GKIZP.271.1.8.2024

WYJAŚNIENIA treści SWZ – 2

Działając zgodnie z art. 284 ust. 2 i 6 w związku z art. 284 ust. 1 ustawy z dnia 11 września 2019 r. – Prawo zamówień publicznych (t.j. Dz. U. z 2023 r., poz. 1605 z późn. zm.) udzielam wyjaśnień treści Specyfikacji Warunków Zamówienia (dalej: SWZ) w postępowaniu prowadzonym w trybie podstawowym pn.: „**Termomodernizacja Szkoły Podstawowej w Roźentalu**”

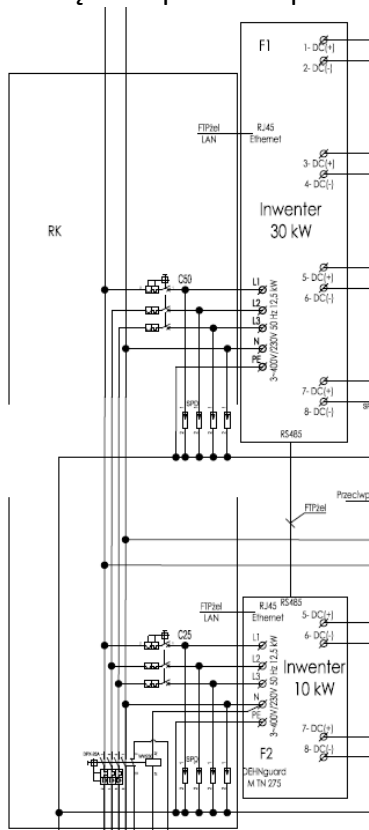
Przedmiar robót nie zawiera montażu rozdzielnic kolektorów słonecznych o oznaczeniu projektowym RK lub ZF (różne oznaczenia w projekcie) po stronie AC, zawierająca w swoim wyposażeniu wyłącznik p.pożarowy DPX 25A wraz z wyzwalaczem wzrostowym WW230,

zabezpieczenia nadprądowego C25/3 dla inwertera 10 kW oraz zabezpieczenia nadprądowego C50/3 dla inwertera 30 kW, jak i zastawów ograniczników przepięć dla obydwu projektowanych inwerterów.

Proszę o uzupełnienie przedmiaru robót.

Wykonać zgodnie ze schematem E-7, uzupełniono poz 3.10.5
